Ciągnik Ursus C-330

Układ olejenia

Ciągnik Ursus C-355

Zmienione łożyskowanie wałków w zespole 0046/61-900/0 i 0046/42-500/0

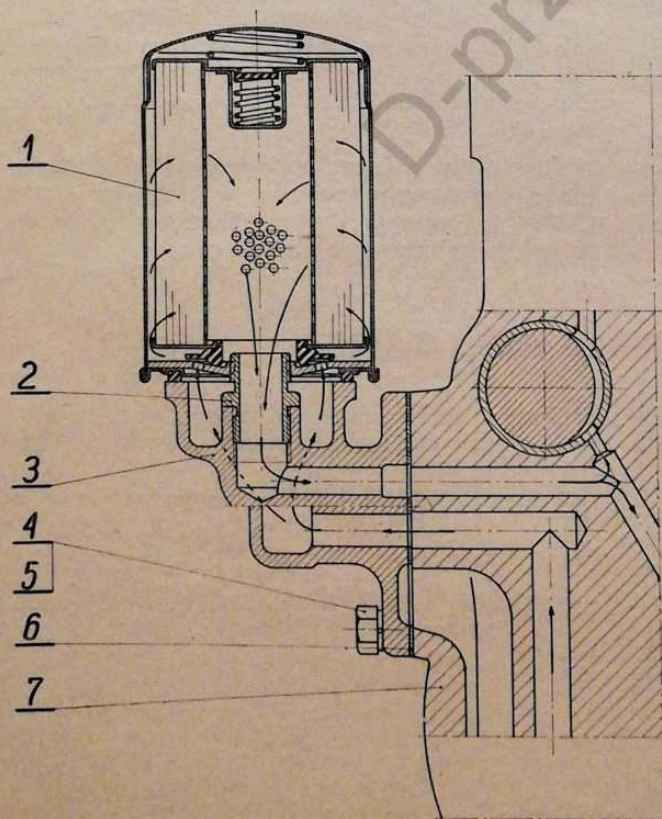
W ciągniku Ursus C-330 od nr silnika 237017 wprowadzony został, zamiast filtru oleju odśrodkowego, nr katalogowy 0042/07-100/0, filtr oleju puszkowy pełnoprzepływowy PP-8.4 o nr katalogowym 0050/60-738/0 (rys. 1).

Filtr puszkowy 1 mocowany jest do kadłuba silnika 7 za pomocą korpusu filtru 3 i łącznika 2. Filtr puszkowy PP-8.4 1, łącznik 2 i korpus filtru 3, tworzą filtr oleju kompletny o nr katalogowym 0042/07-200/0, który jest całkowicie zamienny z filtrem oleju odśrodkowym, nr katalogowy 0042/07-100/0.

Celem zmiany jest unowocześnienie wyrobu,

uproszczenie obsługi ciągnika, polepszenie jakości filtrowania oleju, przedłużenie żywotności silnika.

RYŚ. 2. Pompa olejowa silnika S-312c:
1 — otwór do regulacji pompy przy współpracy z filtrem pełno-przepływowym PP-8.4; 2 — otwór do regulacji pompy przy współpracy z filtrem odśrodkowym; 3 — rurka regulacyjna 0050/10-306/0

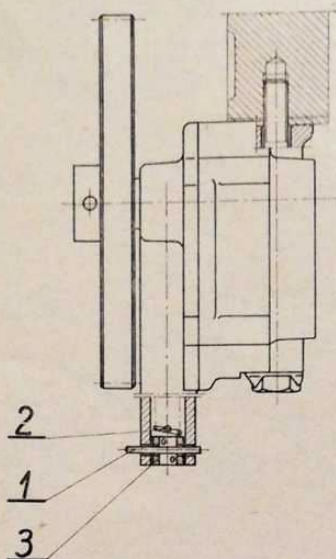
Filtr oleju PP-8.4 wymaga innej regulacji pompy olejowej. W tym celu w pokrywie pompy olejowej silnika, nr katalogowy 0050/10-301/0 (rys. 2), wykonano dodatkowy otwór, służący do regulacji napięcia sprężyny zaworu pompy. Dolny otwór 1 wykorzystywany jest do współpracy pompy z filtrem oleju PP-8.4 a górny otwór 2 — do współpracy z filtrem odśrodkowym.

odśrodkowego kompletnego, należy zastosować filtr oleju pełnoprzepływowy kompletny 0042/07-200/0, który ma kołnierz mocujący o identycznym rozstawie otworów olejowych i pod śruby mocujące, jak filtr odśrodkowy. Do mocowania filtra pełnoprzepływowego należy zastosować śruby M10×25-8.8, PN-58/M-82118, nr katalogowy 0054/21-072/6. Uszczelka filtra 0050/10-334/0 nie ulega zmianie. Pompę olejową można pozostawić bez zmian, z tym, że zawleczkę zaworu regulacyjnego należy przełożyć przez skrajny górny otwór w rurce regulacyjnej 3 (rys. 2), aby uzyskać najmniejsze napięcie sprężyny zaworu.

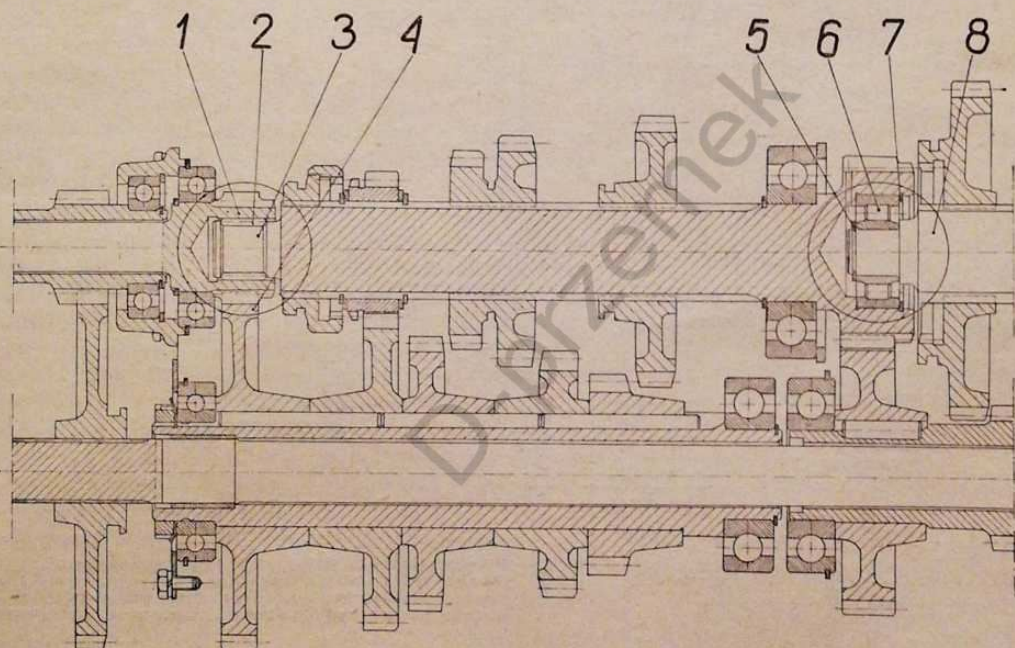
W ciągniku Ursus C-355 w zespole 0046/61-900/0 — wałki kompletne i w zespole 0046/42-500/0 — przekładnia główna, od numeru ciągnika 235560 zmieniono łożyskowanie wałka sprzęgłowego, wałka głównego i wałka koła atakującego oraz koło stałego zazębienia (rys. 1). Zespoły po zmianie otrzymały numery 0046/61-900/2 i 0046/42-500/1.

W nowym rozwiązaniu wałek główny 0050/81-906/0 jest podparty w wałku sprzęgłowym 0050/41-901/1 za pomocą 23 igiełek $4 \times 23,8-II-0-3$ PN-68/M-86456, nr katalogowy

Wałek główny 0050/81-906/0 po zmianie jest krótszy od wałka 0050/41-906/0 o 6 mm, ma większą średnicę otworu pod łożysko i przesunięte 3 otwory $\Phi 3$ na odległość 36,5 mm od czoła oraz kołnierz na czopie.

Wałek koła atakującego 0050/82-502/0 po zmianie jest krótszy od wałka 0050/42-502/0 o 4 mm, ma mniejszą średnicę czopa oraz kanał na pierścień zabezpieczający.

Koło stałego zazębienia, nr katalogowy 0050/81-921/0 po zmianie ma wieniec zębaty szerszy o 2 mm.

0054/37-010/9 a wałek koła atakującego 0050/82-502/0 — w wałku głównym 0050/81-906/0 za pomocą łożyska NU2305E, nr katalogowy 0050/81-915/0.

Wałek sprzęgłowy 0050/41-901/1 po zmianie różni się od wałka 0050/41-900/0 średnicą otworu, przesunięciem 3 otworów $\Phi 3$ na odległość 35 mm od czoła i brakiem kanałka szerokości 2,8 mm w odległości 5 mm od czoła.

Wprowadzone zmiany wpływają na zamienność części. Na części zamienne będą dostarczane zarówno części przedmianowe jak i pozmianowe.

W przypadku konieczności wymiany kompletu 3 wałków zaleca się stosować rozwiązanie pozmianowe.
